Berlin, 19.04.2023

Einwendungen des VCD Nordost zum Bauvorhaben: „Ersatzneubau Eisenbahnüberführung (EÜ) Teltower Damm/östl. Komplex Bf. Bln-Zehlendorf, Strecke: a) Wannsee Bf. - Berlin-Wannsee (S-Bahn)/b) Berlin Potsdamer Bf. - Potsdam Griebnitzsee, Streckennummer/-n: a) 6033 / b) 6177, Streckenkilometer: a) 11,915 / b) 12,080“;

Geschäftszeichen: 511pps/036-2301#002

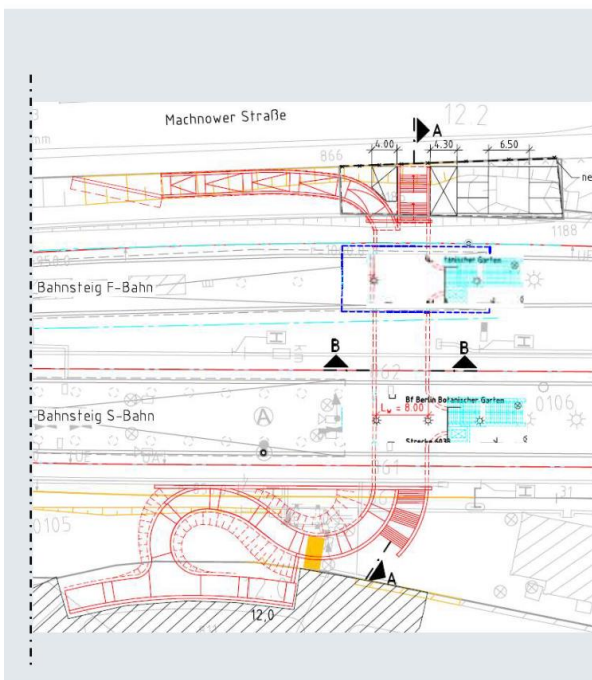
Mit den anstehenden umfangreichen Baumaßnahmen muss ein weiterer direkter, umwegfreier Zugang von der Machnower Straße und dem Postplatz geschaffen werden, wie es im §50 (6) BerlMobG: <https://gesetze.berlin.de/bsbe/document/jlr-MobGBEV6P50> gefordert wird.

Die Herstellung des vom Land Berlin bestellten „EÜ Postplatz muss aus unserer Sicht absoluten Vorrang haben, da nur er während und nach der Bauzeit die vom MobG BE gewährleisten kann.

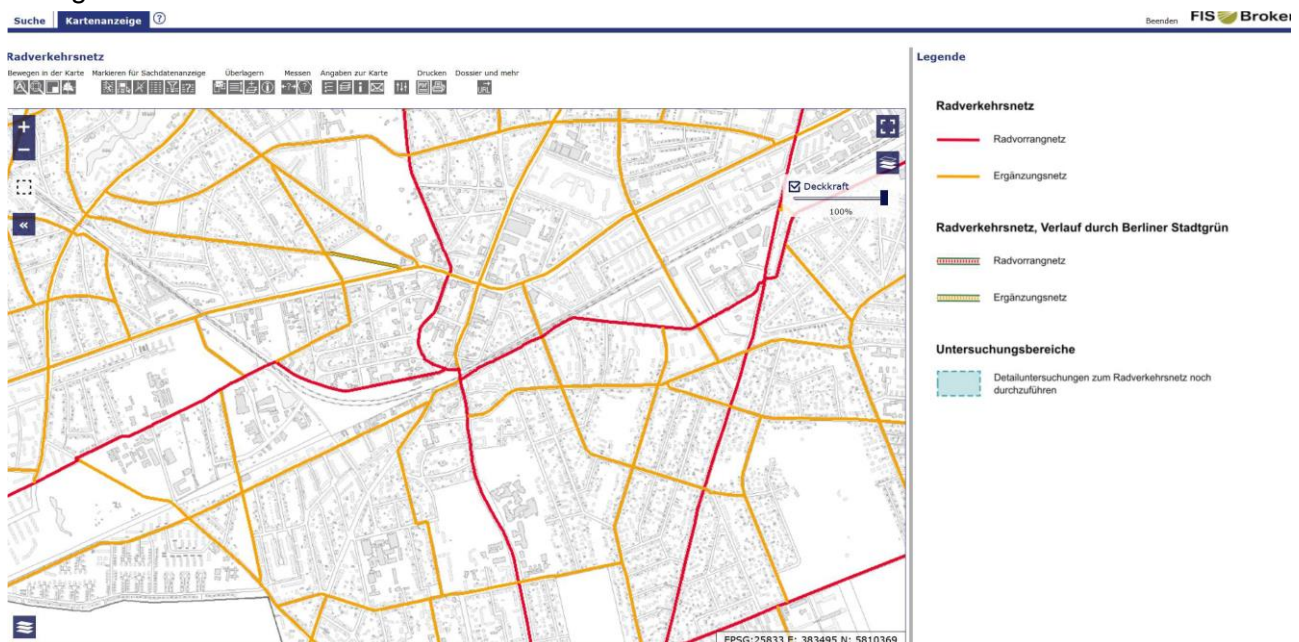
Die Mindestanforderungen des Fußverkehrsplans werden in den Planungsunterlagen nur unzureichend berücksichtigt. Der Bereich um den S-Bhf mit allein 17.000 bis 19.000 Umsteigenden pro Tag muss als Vorrang-Bereich im FVP/Fußnetz gemäß §52 und §54 BerlMobG: <https://gesetze.berlin.de/bsbe/document/jlr-MobGBEV0P54> definiert werden.

in Abs. (1) wird die "Anbindung zum ÖPNV" immerhin als erstes Beispiel genannt, gleich danach "Stadtteilzentren". Beides liegt hier vor.
